Note complémentaire au dossier de Porter à connaissance

Remplacement du tablier du pont du chemin de Valescure (PON035) sur la commune de Fréjus (83)

Dans le cadre de l’instruction du porter à connaissance « Remplacement du tablier du pont du chemin de Valescure (PON035) » et de l’avis formulé par la Direction Départementale des Territoires et de la Mer du Var en date du 20/10/2025, vous trouverez ci-après les différents éléments de réponse.

Figure 1 : Extrait du Plan de Prévention des Risques Prévisibles

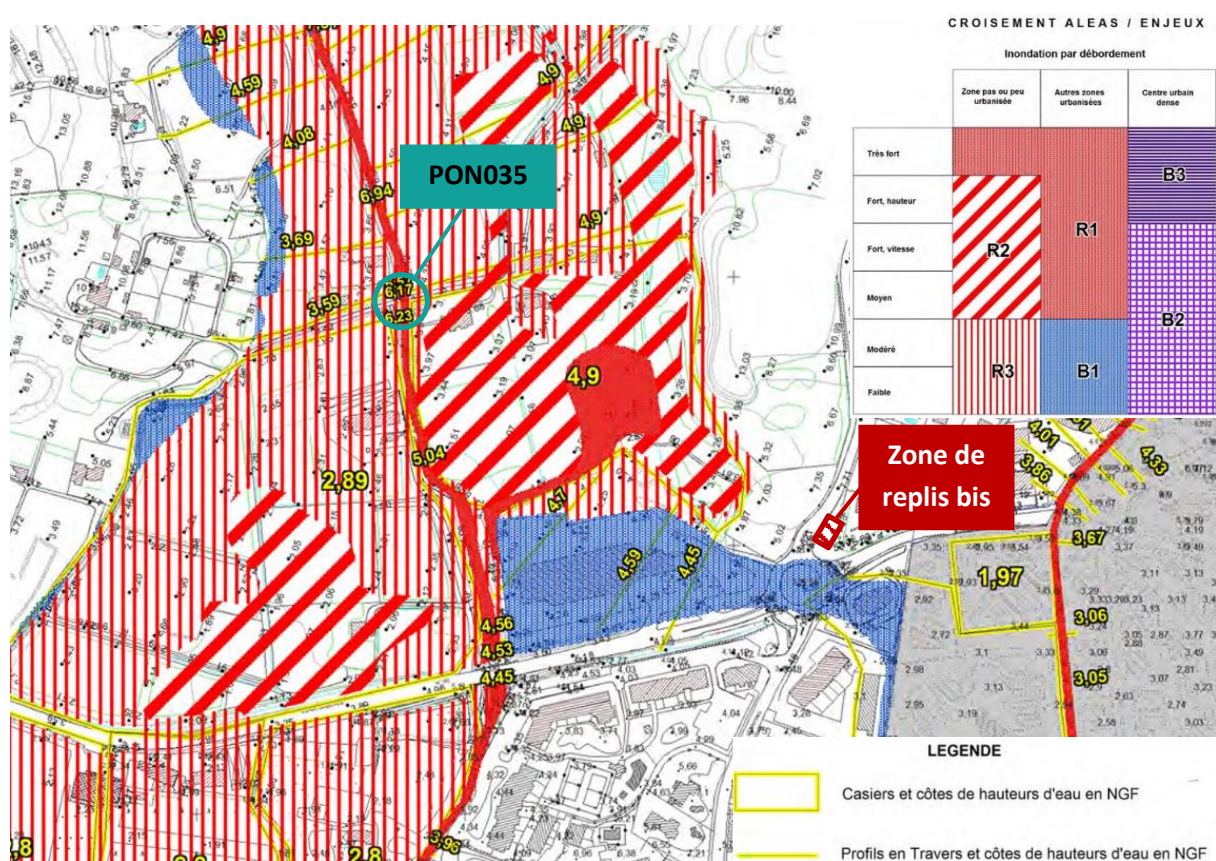
L'emplacement hors zone inondable sera défini à partir du PPRI en vigueur lié à la présence du Pédégol et du Valescure. L'entreprise travaux en charge du chantier devra établir cette zone de repli. Nous pouvons proposer en premier lieu une parcelle localisée à proximité du site, présentant la capacité d'accueillir la base de vie et la zone de stockage en cas de fortes pluies. Il s'agit de la délaissée du rond-point de Dumbéa qui fait partie du domaine public communal.
